RESOLUÇÃO Nº 356/72 ✓

ASSUNTO: Alteração de traçado do Plano Diretor.

Assunto: ALTERAÇÃO DE TRAÇADO NO CRUZAMENTO DA III AV.
PERIMETRAL COM AV. SERTÓRIO.

ALTERAÇÃO DE TRAÇADO NO CRUZAMENTO
DA III AV. PERIMETRAL COM AV. SERTÓRIO

A planta nº 2 mostra a alteração proposta.

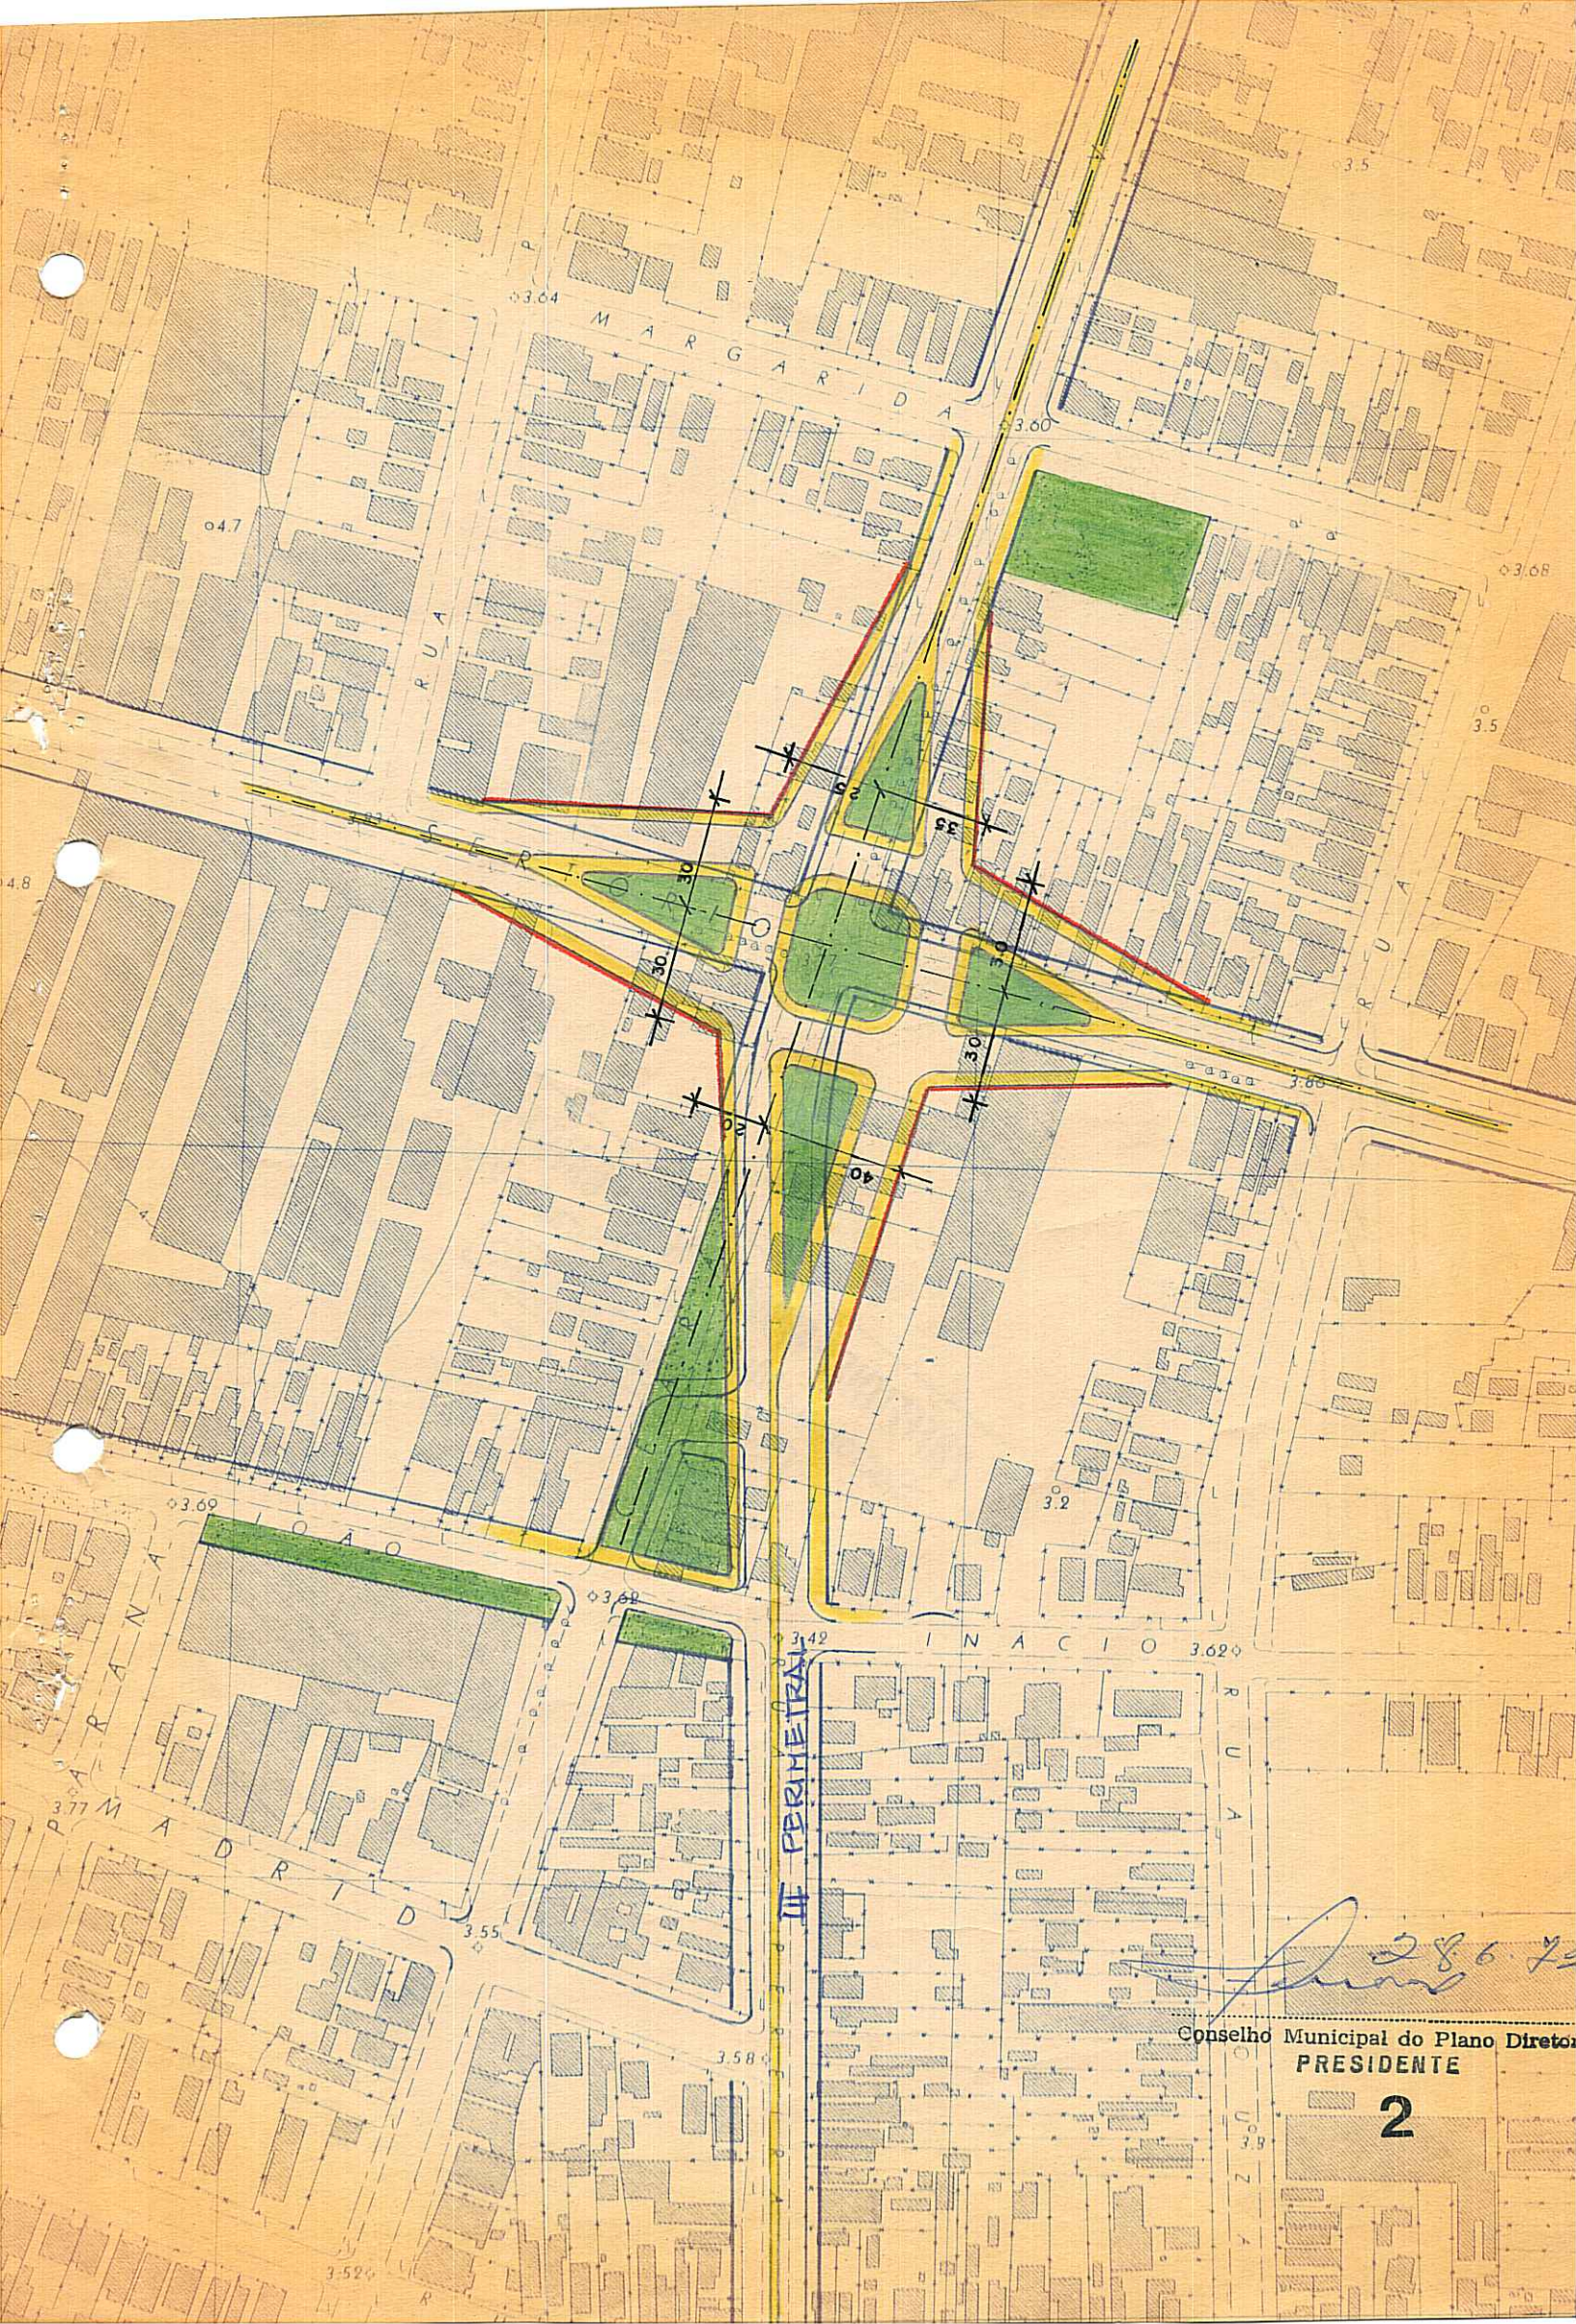
Modificar o traçado do cruzamento da Av. Sertão - rio com a III Av. Perimetral, conforme planta anexa nº "2".

É modificado o traçado viário do cruzamento das Avenidas Sertório, Ceará e III Av. Perimetral cuja finalidade visa coordenar as manobras de veículos e dispensar melhor escoamento ao tráfego na confluência destas arterias consideradas importantes na rede viária do Município.

Em nosso estudo, para facilitar a circulação e manobras dos veículos, adotamos um cruzamento com ... ilha central dotado de semáforos e áreas de acumulação de veículos.
